„Rewitalizacja Obszarowa Centrum Łodzi – obszar o powierzchni 32,5 ha ograniczony ulicami: Zachodnią, Podrzeczną, Stary Rynek, Wolborską, Franciszkańską, Północną, Wschodnią, Rewolucji 1905 r., Próchnika wraz z pierzejami po drugiej stronie ww. ulic.”
WND-RPLD.06.03.03-10-0001/17

Łódź, dnia 18.02.2021 r.

DSR-ZP-II.271.59.2020

udziela odpowiedzi na zapytania do SIWZ:

Pytanie 149:

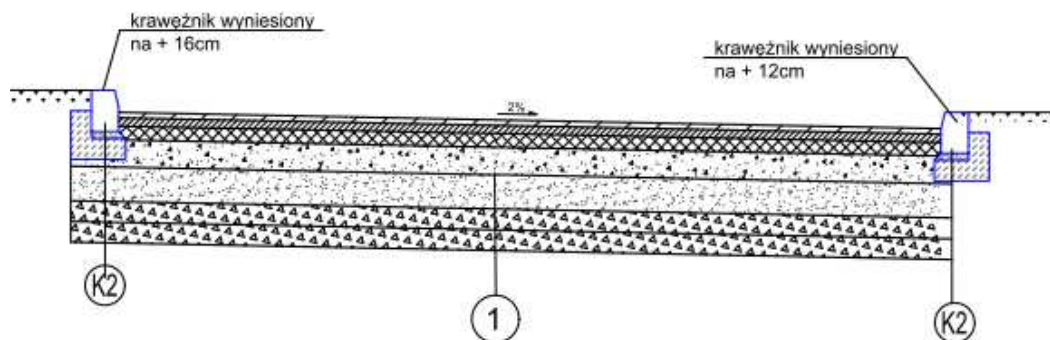
Prosimy o zwiększenie ilości pozycji przedmiarowych warstw konstrukcyjnych o wymagane odsadzki niższych warstw.
